**INFORME N°120- 2020-SGEP/GOPI/MDCC**

**ASUNTO** : Levantamiento de observaciones.

Por el presente me dirijo a Usted para saludarlo cordialmente y en atención a Informe Nro.002-2020-MDCC-AS NRO.02-2020 se remite levantamiento de observaciones Informe nro. 11-2020-BRAA-SGEP-GOPI-MDCC del procedimiento de selección ADJUDICACION SIMPLIFICADA NRO. 02-2020-MDCC PRIMERA CONVOCATORIA. CREACION DEL SERVICIO EDUCATIVO INICIAL ESCOLARIZADO EN LA ASOCIACION URBANIZADORA JOSE LUIS BUSTAMANTE Y RIVERO, SECTOR III, DISTRITO DE CERRO COLORADO - AREQUIPA – AREQUIPA CUI. 2329592.

### UBICACION DE CALICATA

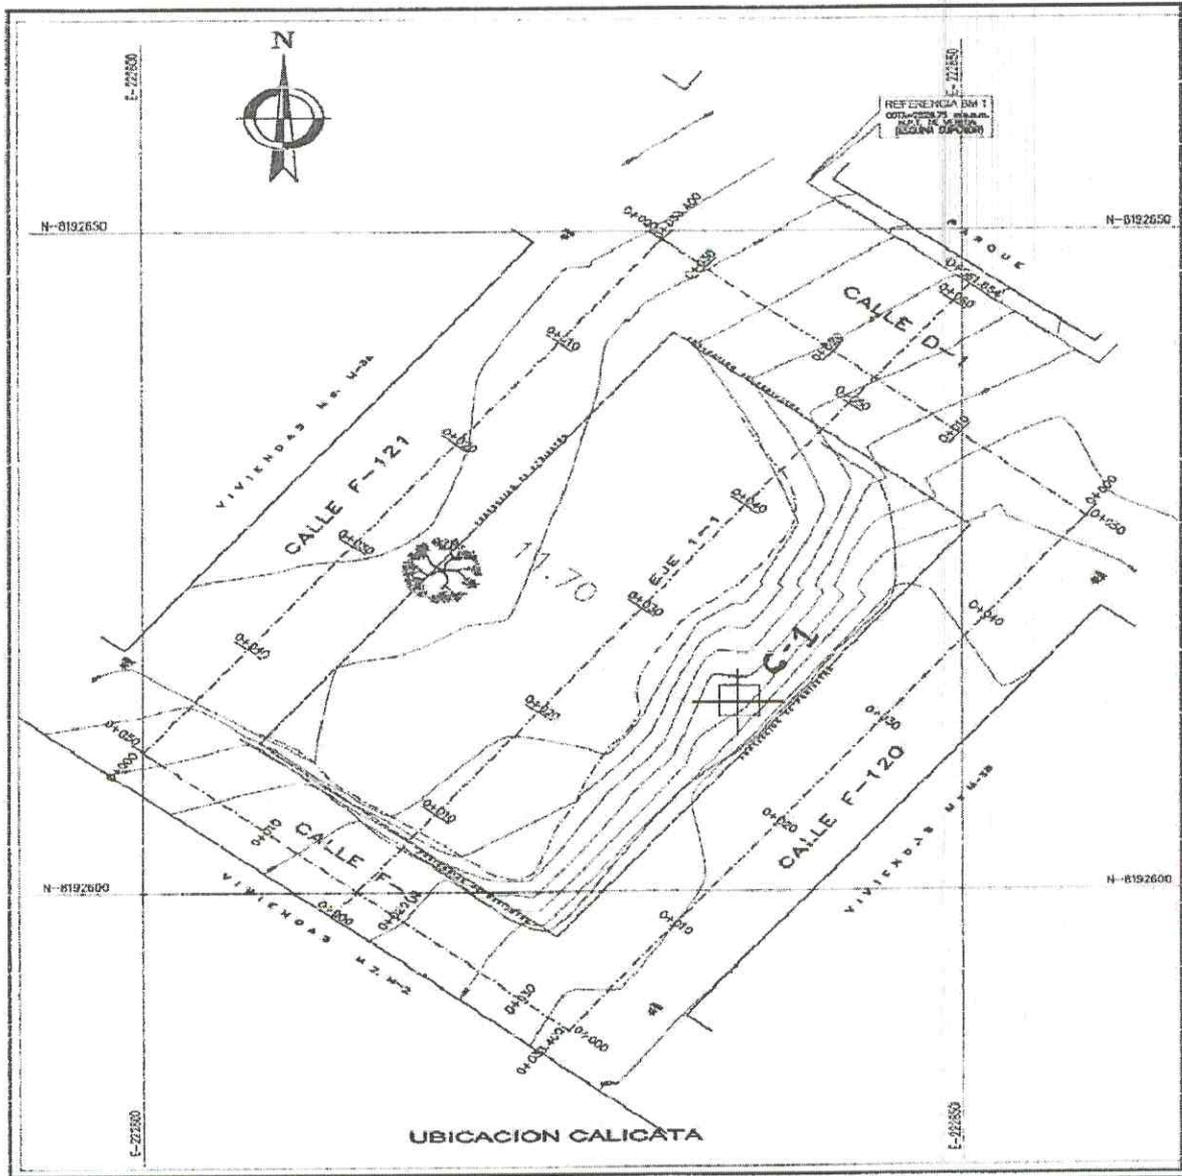
El estudio de mecánica de suelos del Expediente Técnico (hay dos versiones: uno del 25 de setiembre del 2018 y otro del 30 de junio del 2016), ninguno ensayo de corte directo, con el que se obtiene los valores del ángulo de fricción interno y el valor de cohesión del suelo, datos necesarios para el diseño de muros de contención. CONSULTA: Considerando que la entidad garantiza que el estudio de suelos corresponde al presente expediente, se solicita incluir los ensayos correspondientes. De modificarse el diseño estructural, se solicita modificar los costos en el presupuesto referencial, y se modifique la línea de tiempo del expediente técnico. Si no fuera así, indicar que el cálculo estructural garantiza la estabilidad de los muros de contención y seguridad una vez que entren en servicio.

**LEVANTAMIENTO:** De acuerdo al Expediente Técnico se observa que existen 2 estudios de suelos, se considerará el del 2018, ya que este contiene los datos tomados para el diseño de muro de contención y cimientos, así mismo el laboratorio donde fue realizado los ensayos proporciona el ángulo de fricción y la capacidad admisible necesarios para el diseño de muros de contención. Se adjunta el estudio de suelos del 2018, realizado por el laboratorio.
